**SOLICITUD DE MODIFICACIÓN
ESTUDIO DE IMPACTO AMBIENTAL, CATEGORIA II**

**“ESTUDIO, DISEÑO Y CONSTRUCCIÓN PARA LA
REHABILITACIÓN Y ENSANCHE DE LA CARRETERA
CONCEPCIÓN (CPA)- CUESTA DE PIEDRA – VOLCÁN”**

PROMOTOR: MINISTERIO DE OBRAS PUBLICAS (MOP)

RESOLUCIÓN: DEIA- IA- 014-2020

Sección Típica A

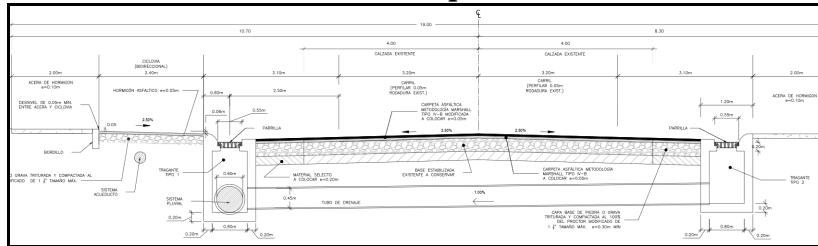
típica para incorporar aspectos que integren espacios abiertos y movilidad, contemplando la infraestructura que propicie la utilización de vías alternas al automóvil para trasladarse y acceder a los diferentes centros de actividad que se encuentran a orillas de la carretera.

Se debe destacar también que la sección típica propuesta contempla ciclo vías, aceras peatonales, un sistema de iluminación pública e incluye estacionamientos públicos paralelos a la vía que van a favorecer en mantener un tránsito fluido y ordenado, ante la escasez de estos en los comercios. (Ver Anexo # 3, con las coordenadas modificadas)

A continuación, planos preliminares de la sección típica y planta demostrativa

Planta demostrativa

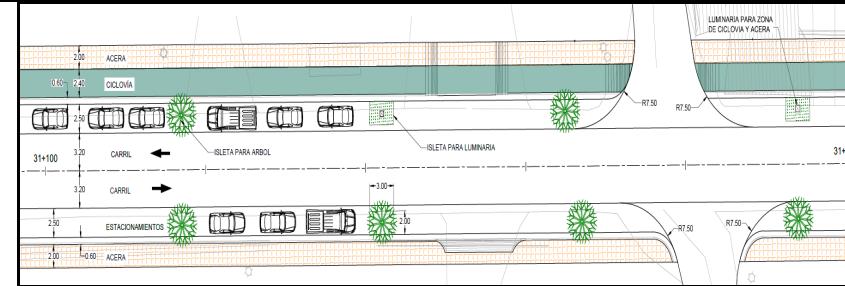
También se ha conceptualizado en esta nueva vialidad realizar trabajos de rehabilitación de la carretera existente desde la intersección de la Carretera Panamericana – la Concepción – Solano – Cuesta Piedra y de las rehabilitaciones de vías existentes, con el propósito de mejorar el alineamiento en el poblado de Solano, disminuyendo la cantidad de intersecciones, así como las afectaciones públicas y privadas, se realiza un cambio en el alineamiento desde la estación 2K+278 hasta la estación 3K+146, manteniendo la sección típica y condiciones establecidas en el pliego de cargos.

Plano 1: Carretera de mejorar el alineamiento en el poblado de Solano, Acogida mediante la Guía de Buenas Prácticas Guías de Buenas Practicas
“Rehabilitación de I Calle 9NA Este Solano (480), Corregimiento de Solano, Distrito de Bgaba, Provincia de Chiriquí

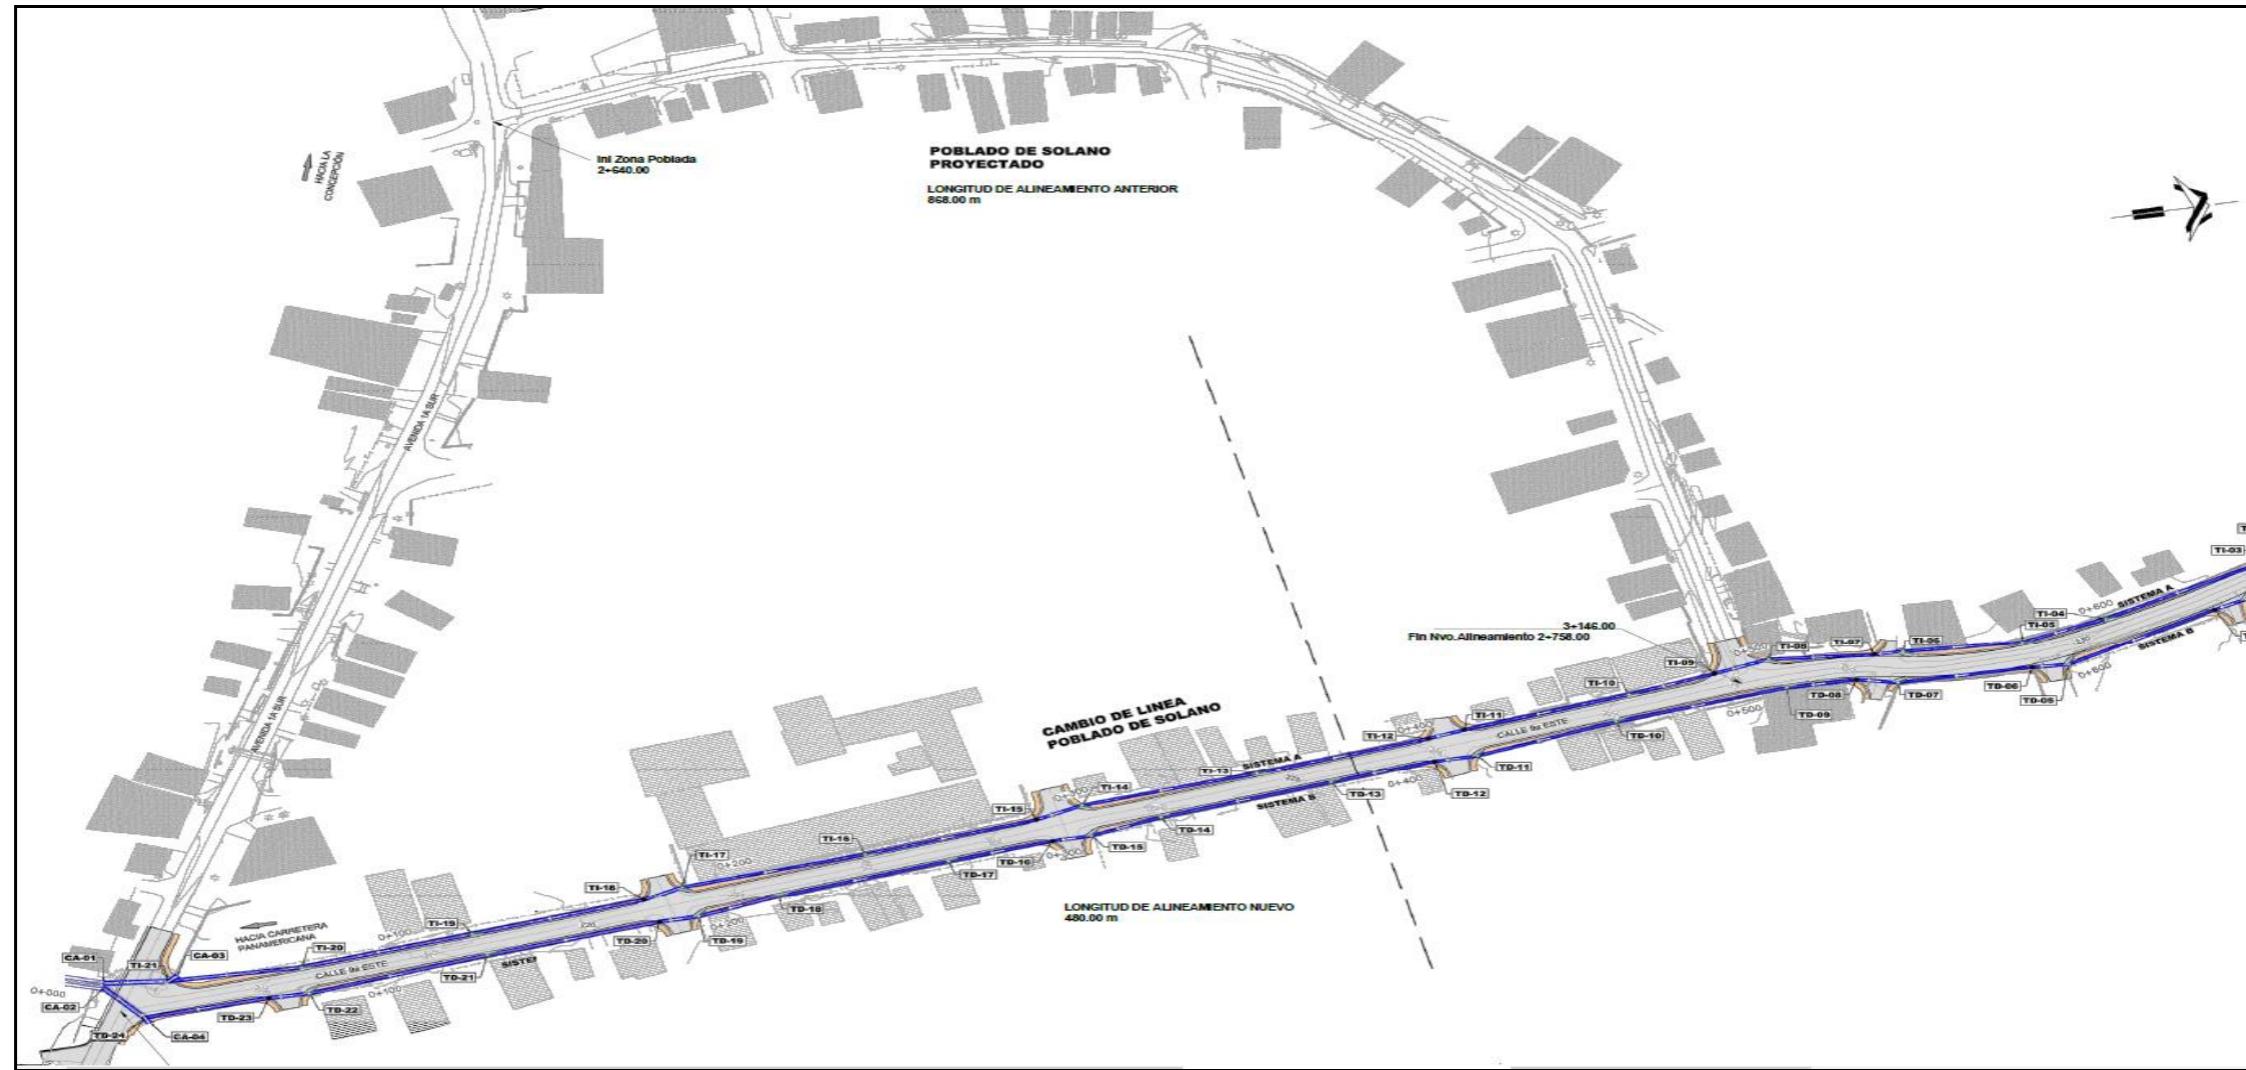
A continuación, plano esquemático donde se observa el alineamiento propuesto resaltado en gris y azul, y el alineamiento original que circunvala el poblado de Solano.

Plano 5: Intercambiador EsIA Intercambiador Tipo Rotonda en Cuesta Piedra. Aprobado durante Resolución DRCH – IA 059 -2020.

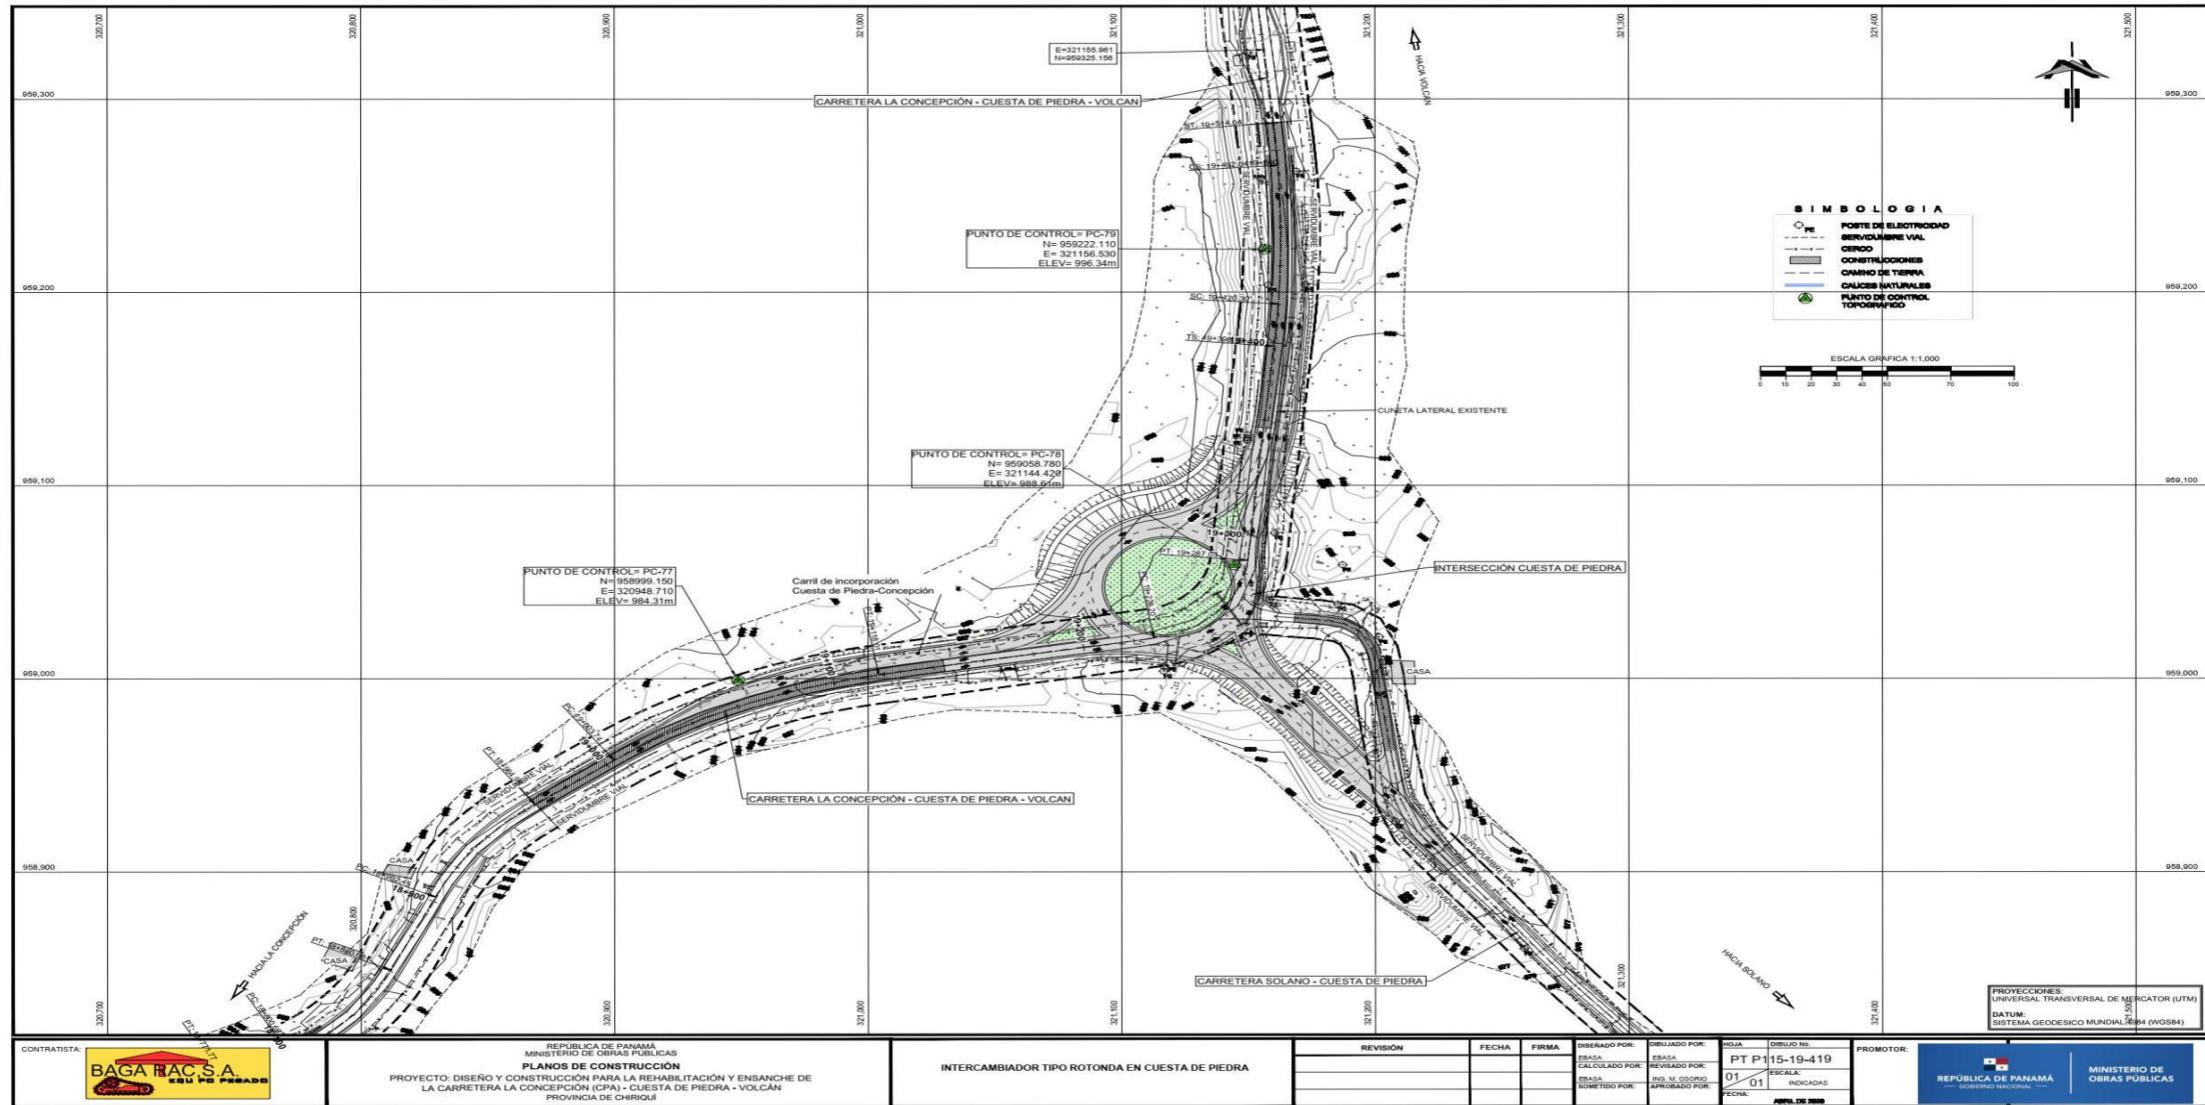
A continuación, se presenta plano esquemático de la rotonda propuesta:

Para este cambio el MOP, presento para su evaluación y aprobación un Estudio de Impacto Ambiental Categoría I; para el proyecto denominado: Intercambiador tipo rotonda en Cuesta de Piedra, con numero de resolución DRCH IA059-2020, del 14 de octubre de 2020.
